# INFORME DE INVESTIGACIÓN ESPECIAL

## Municipalidad de Recoleta

Número de Informe: 786/2017  
20 de abril de 2018

INFORME FINAL DE INVESTIGACIÓN  
ESPECIAL N° 786, DE 2017, SOBRE  
OTORGAMIENTO DEL PERMISO DE  
EDIFICACIÓN N° 17, DE 2017, CONCEDIDO  
POR LA DIRECCIÓN DE OBRAS  
MUNICIPALES DE RECOLETA.

ANEXO N° 3

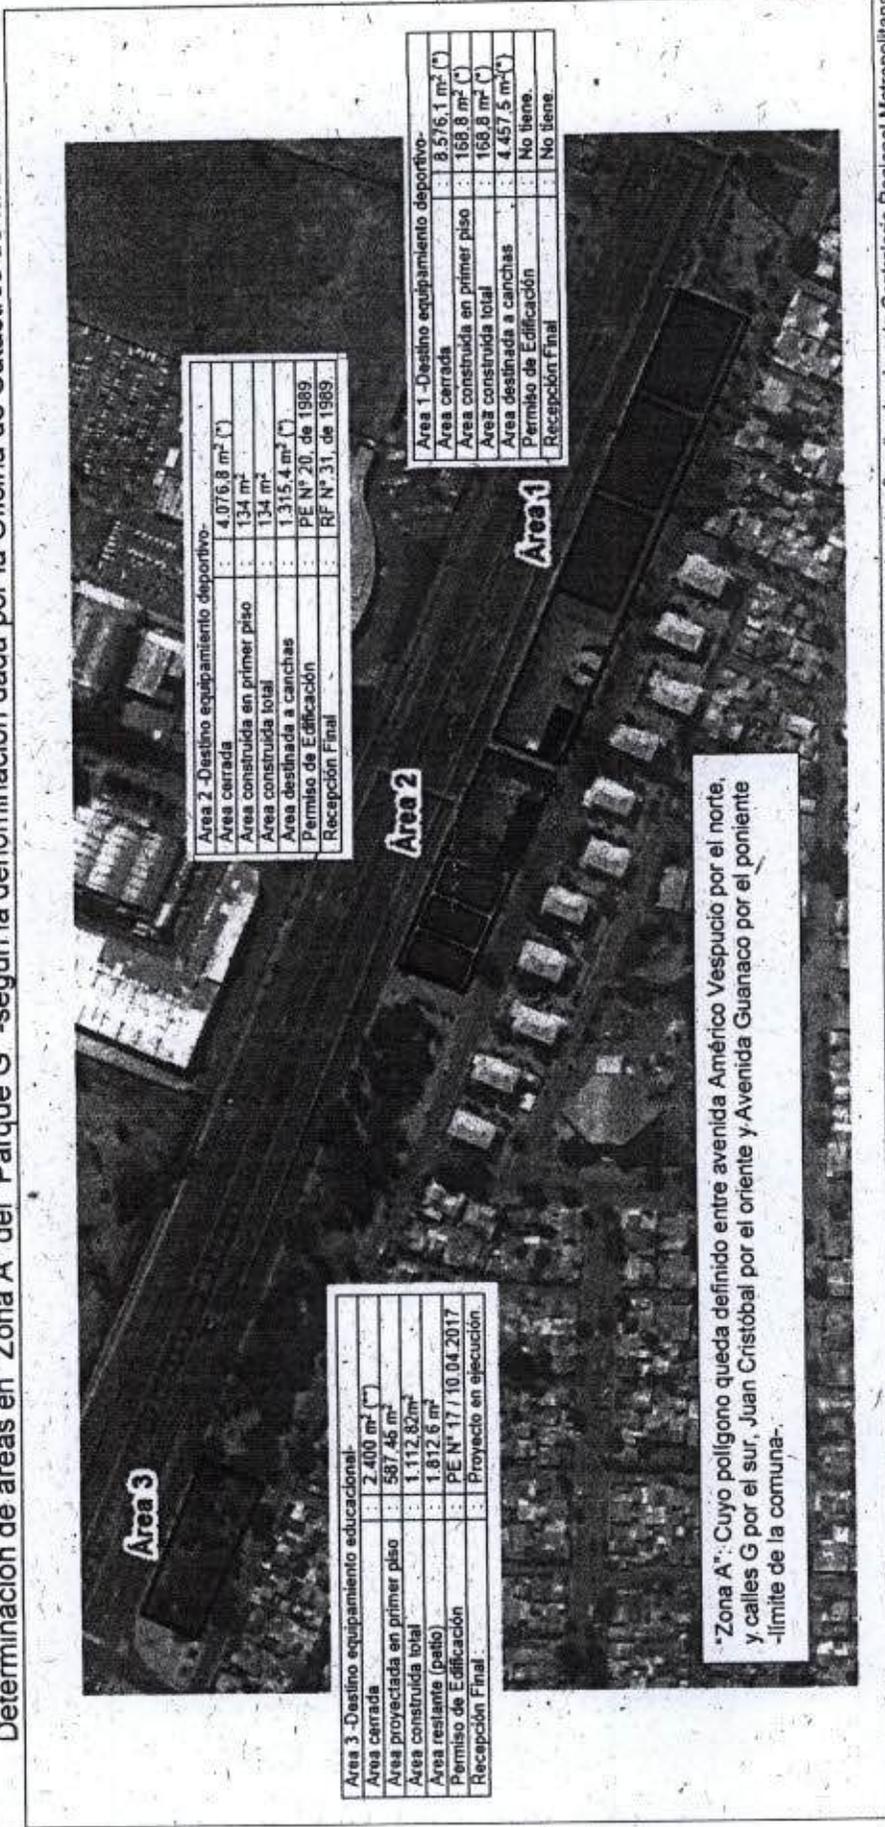
a) En la "Zona B", tal como se grafica en el citado anexo N° 3 del presente informe, se observa la existencia de una construcción, sin que conste que ésta cuente con permiso de edificación y/o recepción definitiva, lo que podría incumplir lo previsto en los artículos 116 y 145 de la mencionada LGUC. Lo anterior, no obstante, y según lo descrito previamente, pudiera suponerse que se trata de una edificación en una porción de área verde de tuición de la Municipalidad de Conchalí.

En la sección de área verde definida como "Zona C", emplazada en el polígono inscrito entre avenida Américo Vespucio por el norte, calles G por el sur, Avenida Guanaco por el oriente y calle General Gambino por el poniente, no se aprecia la existencia de construcciones, no obstante, cabe hacer presente que dicha zona, en la actualidad, queda fuera del límite comunal de Recoleta, correspondiendo a un terreno de tuición de la Municipalidad de Conchalí.

El polígono denominado como "Zona B" por la Oficina de Catastros, corresponde a una intervención realizada en Avenida Guanaco, que no consta en el citado plano N° SDM 1185-C, de 1969, ni en los planos que conforman el PRC, no obstante, si resultan coherentes con lo apreciado tanto en el servidor de aplicaciones de mapas digitales [www.google.cl/maps](http://www.google.cl/maps), [www.google.com/intl/es/earth/](http://www.google.com/intl/es/earth/), y con lo observado por el equipo fiscalizador de esta Contraloría Regional en visita de inspección a terreno realizada el 6 de septiembre de 2017, en donde se advirtió la existencia de una construcción, de la que no consta autorización.

2. Definir y/o aclarar, en conjunto con la Municipalidad de Conchalí, y con apego a los citados principios de coordinación y unidad de acción, la situación de las construcciones en la denominada "Zona B", singularizada en el anexo N° 3 del presente informe y descrita en la observación de la letra a) del título 1 "De la conformación y superficies del "Parque G", y aquellas graficadas en el anexo N° 6, referidas a multicanchas y a una construcción en la zona de parque de administración de la citada Municipalidad de Conchalí, según se precisa en los párrafos finales de la observación a) del título 3, actuando conforme a lo que en derecho corresponda en la eventualidad de que no estuviesen regularizadas, conforme a lo dispuesto en los artículos 116 y 145 de la mencionada LGUC. De lo

Determinación de áreas en "Zona A" del "Parque G" -según la denominación dada por la Oficina de Catastros de la DOM-

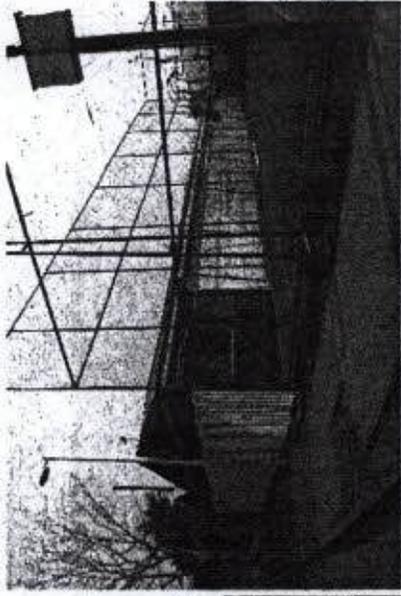
a) La DOM otorgó el permiso de edificación sin considerar las construcciones existentes en el predio en cuestión -que para efectos de esta investigación, como ya se mencionó, se denominó "Zona A" del "Parque G", de administración municipal por tratarse de un bien nacional de uso público-, ni tampoco las multicanchas existentes, las que fueron graficadas por el peticionario de dicha autorización en la lámina de arquitectura N° 1 de 6 (aplica criterio contenido en los dictámenes N°s. 69.901, de 2015 y 26.530, de 2016, de la Contraloría General de la República).

Así las cosas, si se consideran tanto el área efectivamente cerrada para la implementación del equipamiento educacional, sumadas las superficies de multicanchas y edificaciones existentes en las áreas 2 y 3 -sin considerar los cerramientos de estas últimas áreas, los cuales eventualmente podrían ser retirados-, conforme a lo informado por el Director de Obras Municipales en el citado oficio ordinario N° 106, de 2017, se obtiene el resultado que se detalla en la tabla N° 3 siguiente, que demuestra que en la "Zona A" del "Parque G" se llegó a una ocupación total del tipo equipamiento -deportivo y educacional- aproximada del 23%, excediendo el 5% permitido.

1. Multicanchas área 2 de "Zona A".	2. Construcción con recepción final N° 31, de 1989 en área 2 de "Zona A".	3. Construcción sin recepción en área 3 de "Zona A".	4. Multicanchas en área 3 de "Zona A".	5. Multicanchas en área 3 de "Zona A".

República, a fin de evaluar si en el parque todas las construcciones -autorizadas o que corresponda regularizar- y áreas que le restan superficie al destino área verde, incluyendo tanto las zonas de tuición de la Municipalidad de Conchalí, como aquella efectivamente ocupada y cerrada por parte de la Junta Nacional de Jardines, se ajustan al porcentaje máximo de ocupación admisible, considerando -conforme a lo planteado por el municipio en su respuesta- la superficie total del parque.
